**Hringvegur við Hellu (1-c3)
Deiliskipulag verslunar- og þjónustulóða
sunnan Suðurlandsvegur**

**Umferðaröryggismat
(e. RSIA)**

Apríl 2017

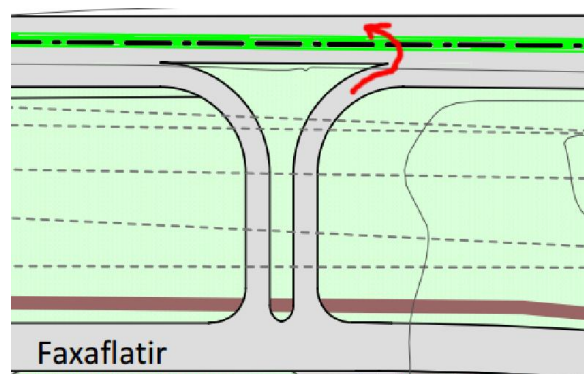
Öryggishópur veltir fyrir sér hvort nauðsynlegt er að hafa skipulagða tengingu milli Hringvegjar og miðju Faxaflata til framtíðar.

Öryggishópur gerir sér grein fyrir að tenging frá Faxaflötum með hægri beygju á Hringveg mun stytta vegalengdir fyrir þá sem ætla til austurs frá reit. Fyrirhugað hringtorg austan við reitinn mun þó líklega verða þess valdandi að sýnd hægri beygju tenging til austurs verður e.t.v. óþarfi.

Þá er í skipulagi hægt að nota núverandi gatnamót Hringvegjar og Gaddstaðarflatar og aka þaðan inn á Faxaflatar. Það má því skoða hvort fyrirhugað tenging milli Hringvegjar og Faxaflata verði eingöngu opin til austurs og aðeins tímabundið þar til hringtorg austan megin reits opnar. Á Hringvegi við þessa tengingu er mikilvægt að kanna hvort uppsetning miðeyju sé heppileg til að koma í veg fyrir vinstri beygju frá reit til vesturs, sjá riss hér til hliðar (grænt táknar mögulega miðeyju).

Afar mikilvægt er að vegvísun við Faxagötu verði með ágætum til að beina vegfarendum rétta leið, t.d. til að tryggja að ökumenn við Faxaflatir leggi ekki af stað í tenginguna ef þeir ætla til vesturs eftir Hringvegi.

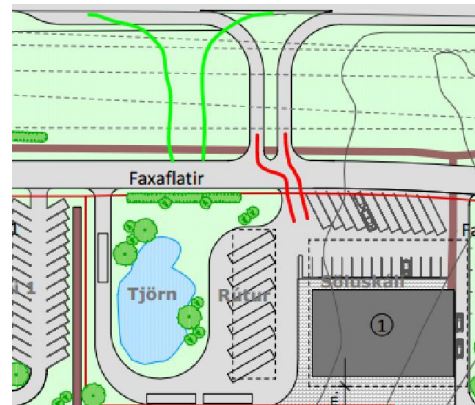
Öryggishópur skoðaði nýlegar breytingar á aðalskipulagi Rangárþings ytra sem var samþykkt/staðfest 26.01.2017 skv. skipulagsvefsjá (skoðað á vef Skipulagsstofnunar þann 6. apríl 2017). Skv. kafla 2.3 verður á þéttbýlisuppdrætti sveitarfélagsins gerð eftirfarandi breyting á legu vega og vegtengingar við Hringveg (sjá einnig skjáskot af breyttu aðalskipulagi hér til hliðar):

Öryggishópur veltir fyrir sér hvort fyrirhugað deiliskipulag á reit Þ8 sé í samræmi við þetta breytta aðalskipulag. Skv. deiliskipulagi er tengingin við Hringveg vestar en sýnd er í aðalskipulagi og þá nær vegtengingin ekki beint niður á Gaddstaðaflatir, eins og fram kemur í texta og á mynd aðalskipulagsins.

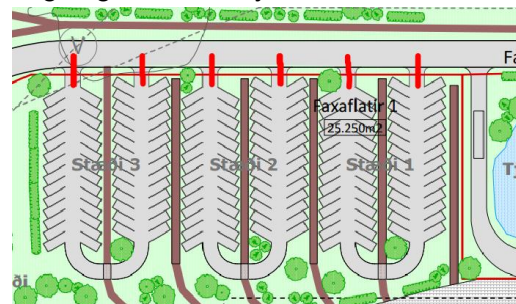
Þar sem fyrirhuguð ný tenging af Hringvegi nær inn að Faxaflötum skoðaði öryggishópur lauslega einnig aðstæður við Faxaflatir og þá sérstaklega næst tengingunni. Sú tenging kemur til móts við inn- og útkeyrslu af bílastæði söluskálans

með nokkurs konar blöndu af krossgatnamótum og hliðruðum T-gatnamótum. Öryggishópur veltir fyrir sér hvort ekki sé öruggara að hliðra tengingunni lengra til vesturs, t.d. mitt á milli inn- og útkeyrslu fyrir rútur og búa þannig til tvenn T-gatnamót. Hér til hliðar má sjá skjáskot af umræddu svæði þar sem rauði liturinn sýnir þessa óheppilegu hliðrun í gatnamótunum og græni liturinn sýnir mögulega færslu á tengingunni.

Varðandi bílastæðin sem liggja við Faxaflátir þá er almennt talið óheppilegt að hafa stæði beint út frá götu eins og Faxaflötum, sjá t.d. rauðar tengingar á mynd hér til hliðar. Íhuga ætti að hafa eina tengingu af Faxaflötum og útfæra bílastæðin án beinnar tengingar við Faxaflátir.

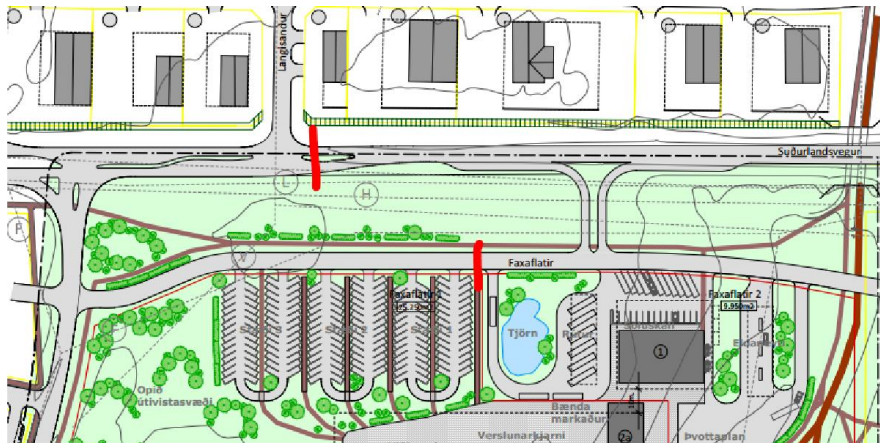
Öryggishópur veltir fyrir sér hvaða gönguleiðir séu fyrirhugaðar frá norðri til suðurs vestan undirganga. Nýtt þjónustusvæði fyrir ferðamenn og nýr verslunarkjarni fyrir bæjarbúa mun að öllum líkindum vekja nýja þörf fyrir óvarða vegfarendur til að ferðast frá skipulagsreit inn að miðbæjarkjarna Hellu. Viss hætta er á að hluti gangandi fari stystu leið yfir Hringveg nærri Langasandi. Gæti verið lausn að opna á gönguleið yfir Hringveg austan Langasands við miðeyju þar sem ein akrein er í hvora átt?

Þá er einnig hætta á að gangandi muni ekki velja þær leiðir yfir Faxaflátir sem sýndar eru á skipulagi heldur gangi frekar stystu leið að verslunarkjarna og söluskála. Hér að neðan má sjá tillögu að leið yfir Hringveg og Faxaflátir merkt rauðum lit.

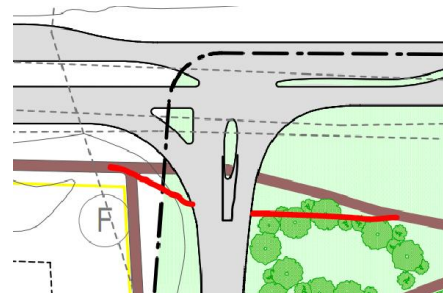
Einnig skoðaði öryggishópur gönguleiðina yfir Gaddstaðaflátir nærri Hringvegi sem liggur gegnum hægrri framhjálaup. Þar er líklegt að ökumenn einbeiti sér að öðru en umferð gangandi og horfi frekar til vinstri í átt að ökutækjum sem þeir eiga að veita forgang. Öryggishópur telur öruggara að færa gönguleiðina lengra til suðurs með því að lengja miðeyju og leiða gangandi í gegn þar sem akreinar eru þrengri og meiri líkur á að ökumenn og gangandi skynji betur hvor annan, sjá tillögu hér til hliðar.
